Dodatek č. 6 ke smlouvě o dílo č. 1608/2011/OI

ZMĚNOVÝ FORMULÁŘ

č. 4.3

Popis změny projektu – voliéra šimpanzů SO 06

Obrázek: voliéra se dvěma sloupy dle PD

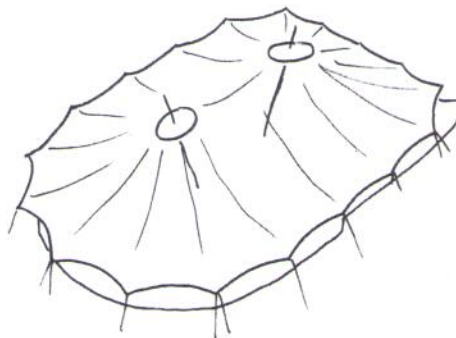
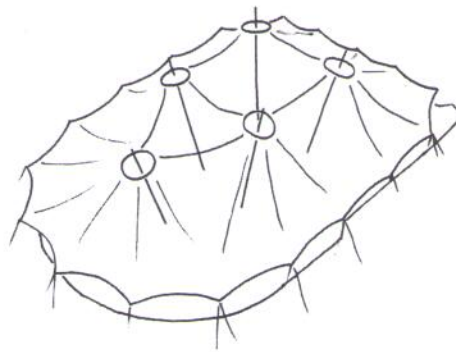
technický popis NOVÉHO STAVU

Na základě souhlasu uživatele a zástupců objednatele (po předložení referenčních staveb) byla na dodávku šimpanzí voliéry vybrána specializovaná firma Carl Stahl, která jako jediná byla schopná splnit předepsané podmínky vč. doložení referencí pro daný druh zvířete. Tato firma provedla na základě objednávky zhotovitele dle smluvního rozpočtu požadovaný 3D model a statický výpočet konstrukce, což bylo předloženo na KD stavby a zástupci uživatele i objednatele schváleno.

Na základě statického výpočtu a 3D modelu vznikl upravený návrh samonosné membránové nerezové sítě – vzhledem ke znalostem a zkušenostem z obdobných realizací a na základě vlastního know-how bylo vynesení síťové membrány nově navrženo pěti středovými nosnými ocelovými sloupy (pylony s horním prstencem). Toto řešení má určitý vliv i na celkový tvar membránové sítě (dochází ke zvětšení vnitřního objemu voliéry), rovněž je zde i určitý dopad na ocelové a železobetonové konstrukce (především tvar základových patek, střešních bloků, a dimenzi ocelových nerezových sestav z lan a táhel s vidlicemi a napínáky). Návrh v maximální možné míře respektuje původní koncepci voliéry dle PD. Plně respektuje původní (tj. dle PD) půdorysnou stopu voliéry, počty a umístění obvodových sloupů, počty patek (s tím, že dochází k úpravě tvaru), „prostorovou stopu“ obvodového lana, s drobnými úpravami jsou respektovány i požadavky na tvary ocel. konstrukcí, způsoby kotvení k ŽB konstrukcím apod. Nový návrh v maximální míře respektuje původní požadavky architekta a zoologů, s tím, že konstrukce je ve statickém výpočtu i v dílenské dokumentaci doplněna o know-how fy Carl Stahl.

Obrázek: voliéra s pěti sloupy dle Carl Stahl

Byla prověřena varianta statického výpočtu sítě se 2ks středových sloupů, nově byla navržena a odsouhlasena úprava projektu na 5ks

středových sloupů.
 Z výše uvedených důvodů byl až po objednání proveden pomocí speciálního softwaru statický výpočet a bylo zjištěno, že z tvarového a statického modelu vychází potřeba menších roztečí mezi kotevními body, což má za následek:

- zvýšení počtu středových sloupů (pylonů) z navrhovaných 2ks středových sloupů na 5ks
- zvětšení objemu voliéry a s tím i ke změně plochy nerezových sítí
- změnu výměr a dimenzi ocelových konstrukcí
- změnu tvaru železobetonových konstrukcí

GP provedl úpravy základů a střešních kotevních bloků dle podkladů fy Carl Stahl (statický výpočet, model voliéry ve 3D – digitální podklad), vše při vzájemné kooperaci se zpracovatelem dílenské dokumentace a dodavatelem ocelové konstrukce. Dimenze základů vč. následných výkazů výměr jsou v obou dokumentacích shodné.
